监理通知单

工程名称：安徽全柴动力股份有限公司 31MW 分布式光伏发电项目 编号：QCGF-ZHJL-A. 0. 7-051

事由：关于厂区屋面接地网施工质量问题事宜

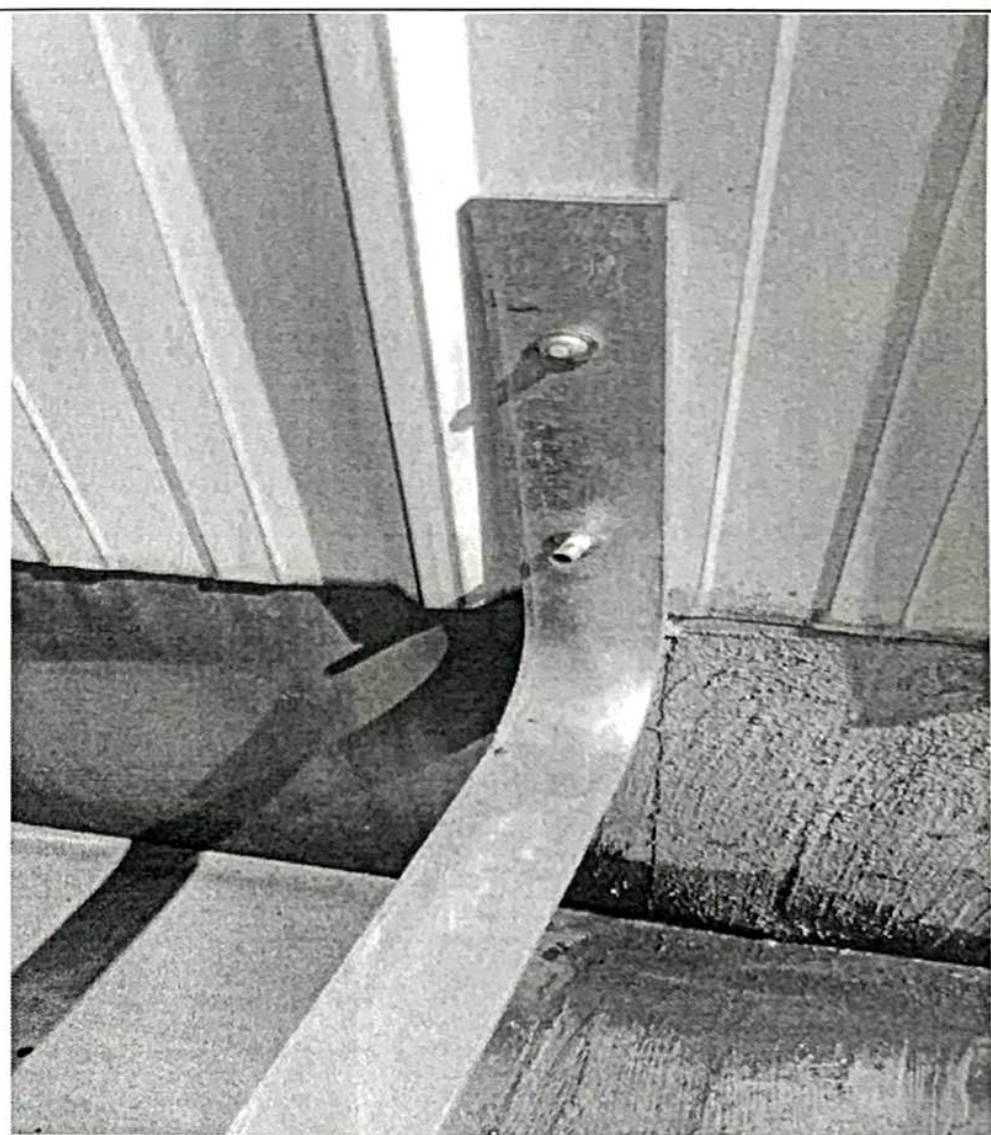
2、镀锌扁钢之间的连接、镀锌扁钢和水平避雷带等其他点的连接你方采用的是螺钉连接，不符合图纸相关要求，图纸要求焊接。（详见附页：问题照片）

镀锌扁钢之间用自攻螺钉连接

针对上述问题，要求你单位立即进行整改（或出具相关的证明材料），确保工程质量，整改完成后报监理项目部复查，复查合格后，方可进行下一道工序施工。

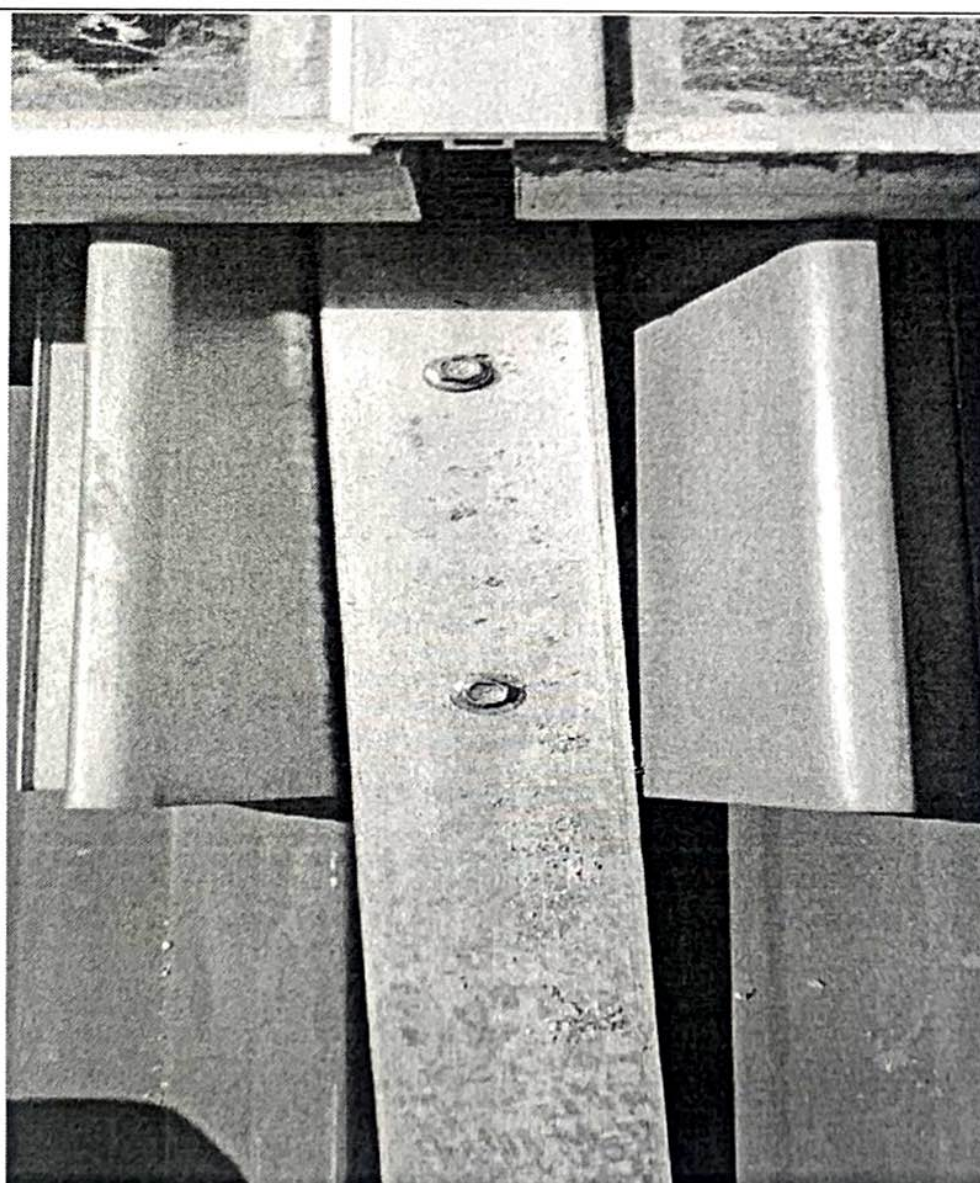
镀锌扁钢与原钢立柱之间用螺钉连接
